機種	省エネデータベースサーバソフトウェア
----	--------------------

## 三菱省エネデータベースサーバソフトウェア EcoManager II 仕様変更のお知らせ

扱	A	日付	2012 年 9 月	件名	省エネデータベースサーバソフトウェア 仕様変更のお知らせ
整理番号	山-1049		三菱電機(株)福山製作所

#### (4) 下位システム台数、計測点数の拡大

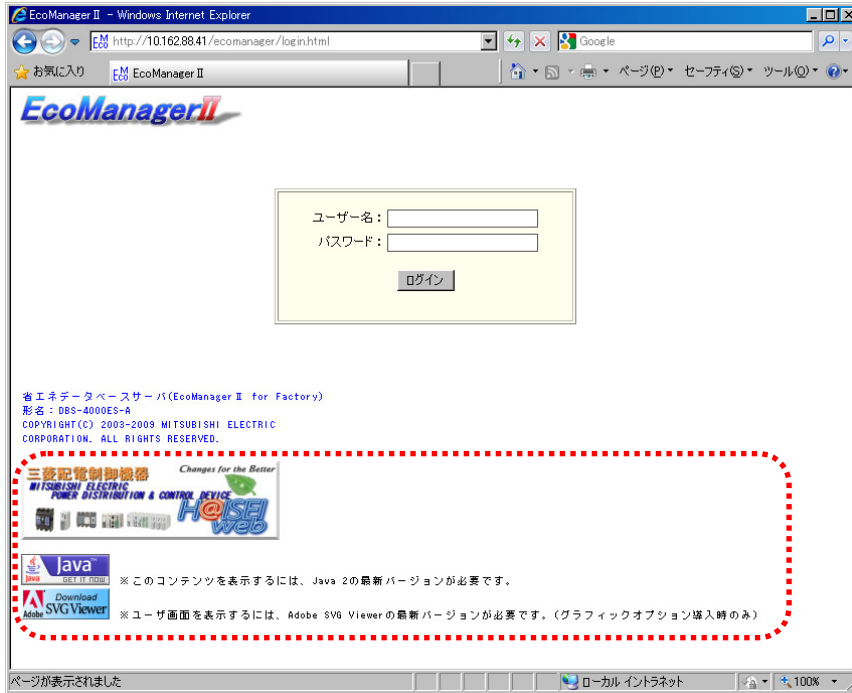
項目	変更前	変更後
下位システム台数	最大 16 台	最大 32 台
計測点数	最大 4080 点	最大 8160 点

※ただし、下位システムが 16 台を超える場合は、ズームデータはご使用いただけません。

## (5) ログイン画面

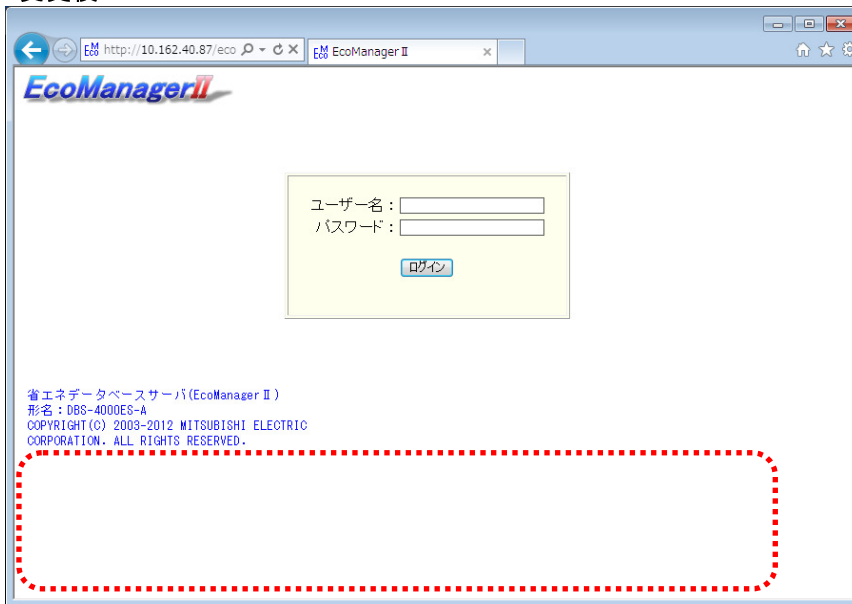
ログイン画面の H@ISEI Web、Java、SVG Viewer のリンクを削除しました。
